Van: [redacted]
Aan: [redacted]
Cc: [redacted]
Onderwerp: Re[5]: 2e verzoek om aanpassing aanvraag omgevingsvergunning Frans van Mierisstraat 131 - OLO 5578189 - Z2020-Z055886
Datum: dinsdag 25 mei 2021 10:42:22
Bijlagen: image001.jpg
principe details kozijnen.pdf
20200820-bsns-20210525.pdf

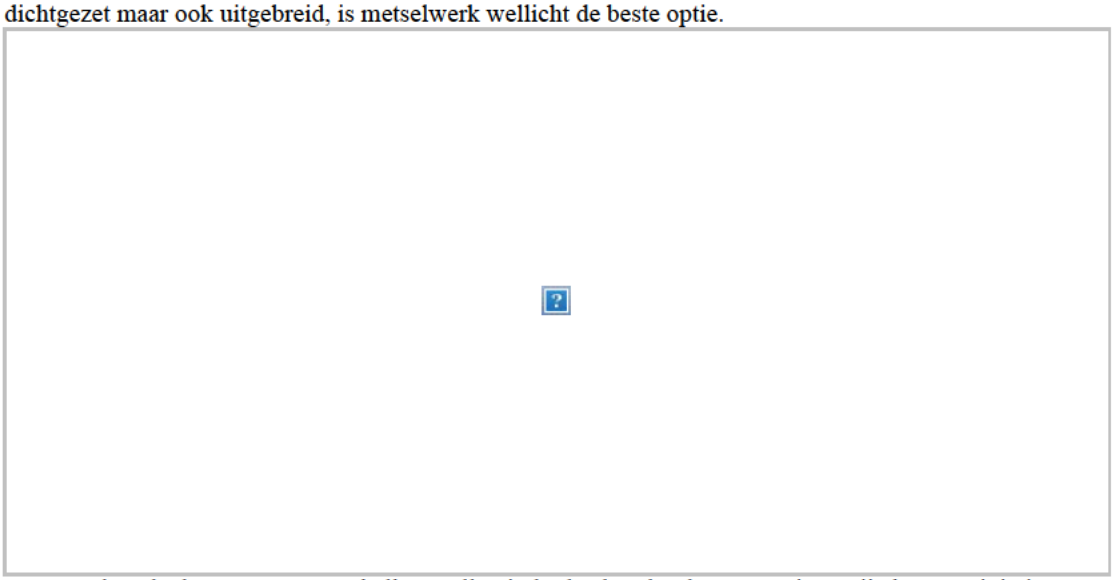
De opmerking uit het vorige advies over de voorkeur voor een glazen pui (o.a. in de blauwe cirkel) kunt u letterlijk interpreteren als de meest wenselijke optie, maar is geen hard advies. Binnen de architectuureenheid zijn namelijk ook al voorbeelden waarbij het balkon met metselwerk is dichtgezet (o.a. in de rode cirkel). Dus uw voorstel om hierbij aan te sluiten is daarom ook mogelijk. De keuze is uiteindelijk aan u en uw opdrachtgever. In dit specifieke geval, waarbij niet alleen het balkon wordt dichtgezet maar ook uitgebreid, is metselwerk wellicht de beste optie.
